改善箇所説明図

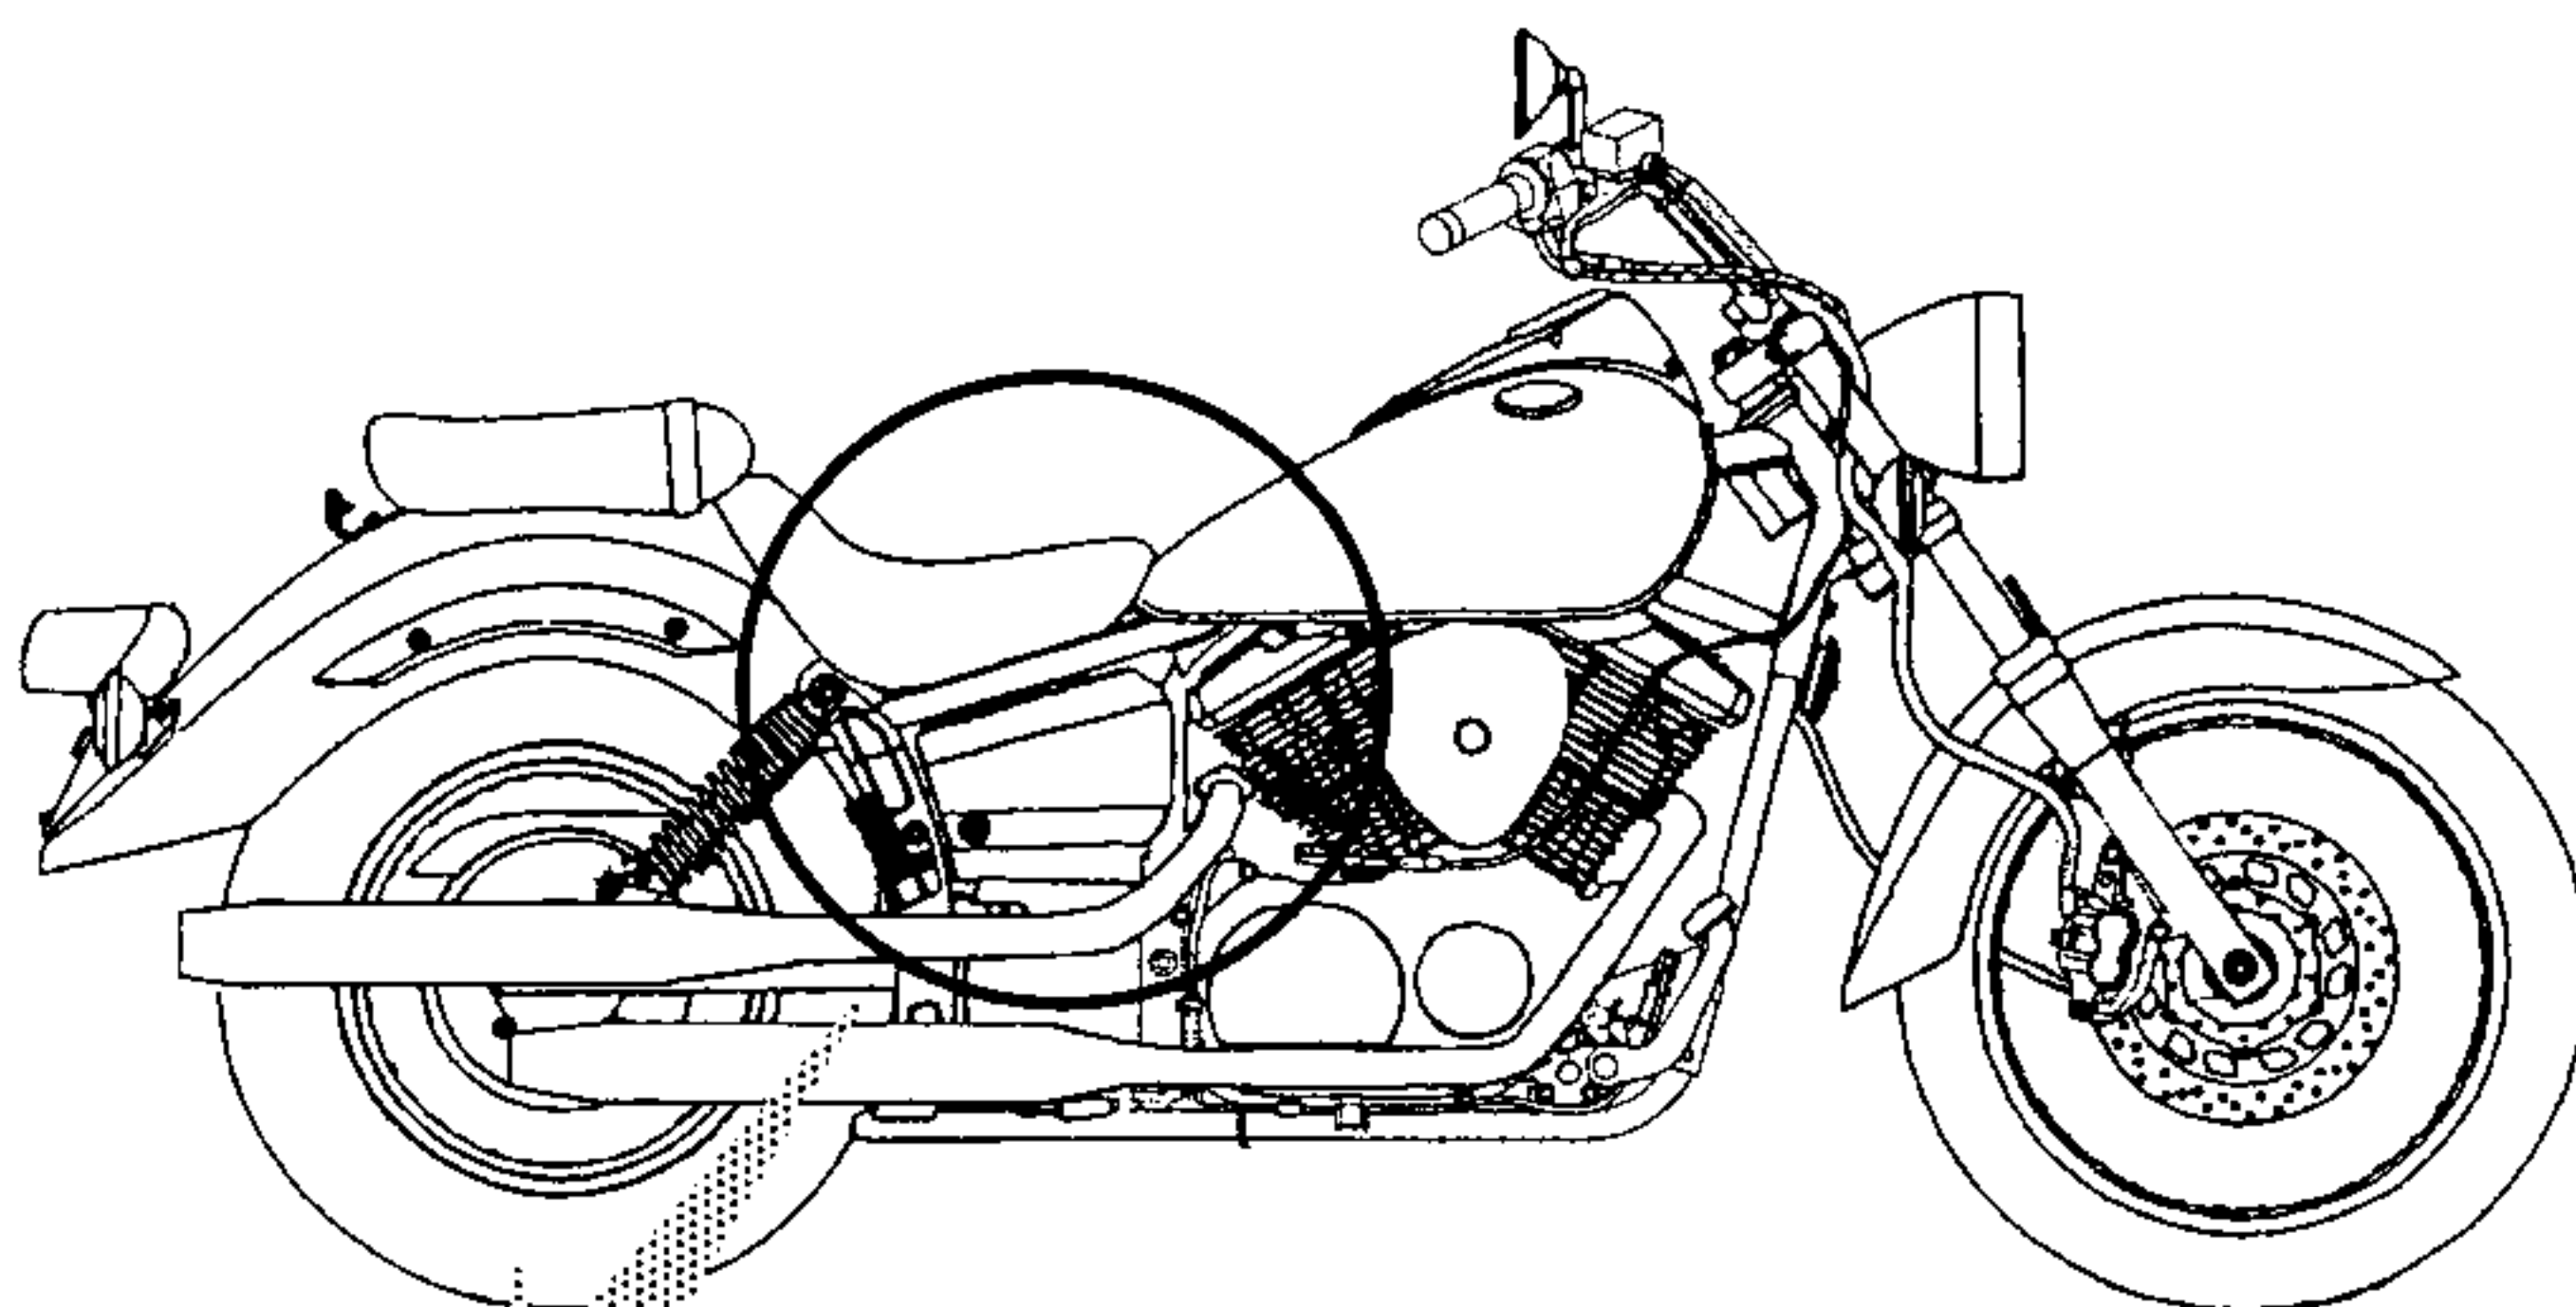
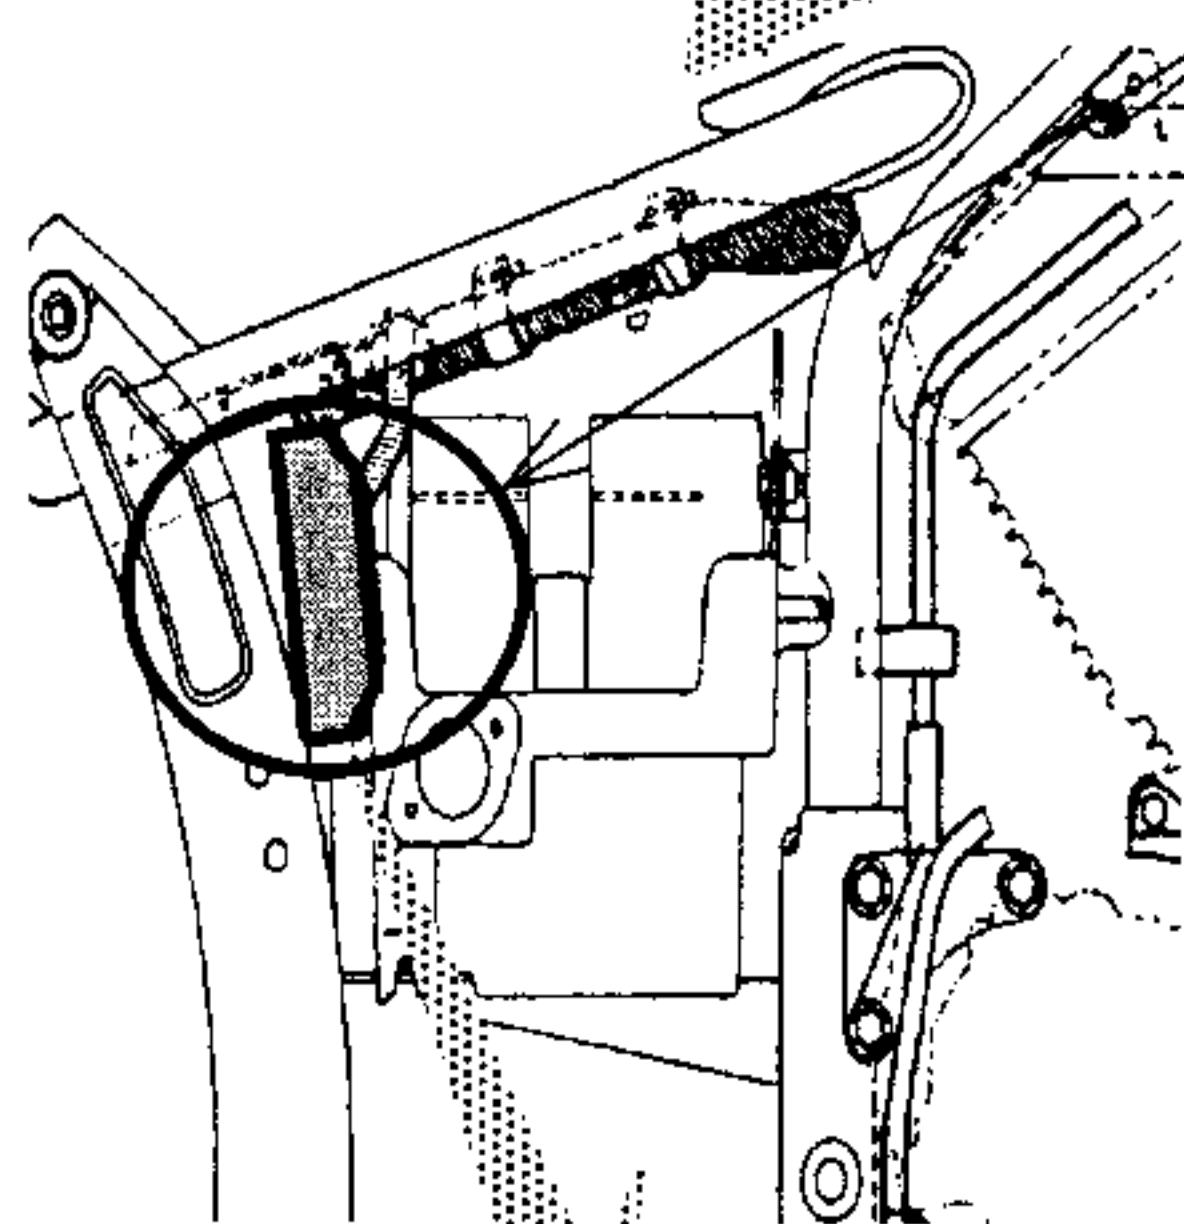
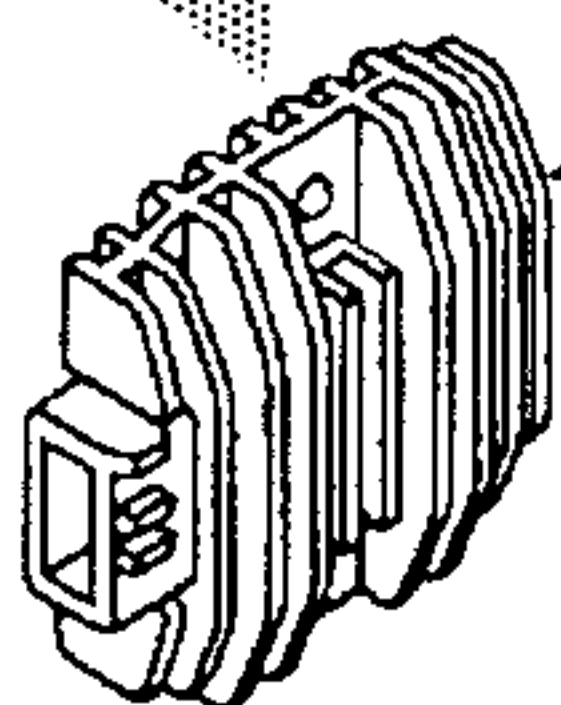
基準不適合発生箇所

電気装置において、整流器の放熱性が不足しているため、内部の半田付け部に亀裂を生じて定電圧機能が作動しなくなり、蓄電池が過充電状態となることがあり、電解液が減少して蓄電池の機能が損なわれるとともに、灯火装置及び点火装置の電気回路に過電圧がかかり、前照灯、制動灯、尾灯、番号灯、速度計照明及び方向指示器のフィラメントが溶損して点灯又は作動しなくなる、若しくは原動機が停止し、再始動が出来なくなるおそれがある。

改善の内容：全車両、整流器を対策品と交換する。

識別：車体の右側の整流器に黄色ペイントを塗布する。
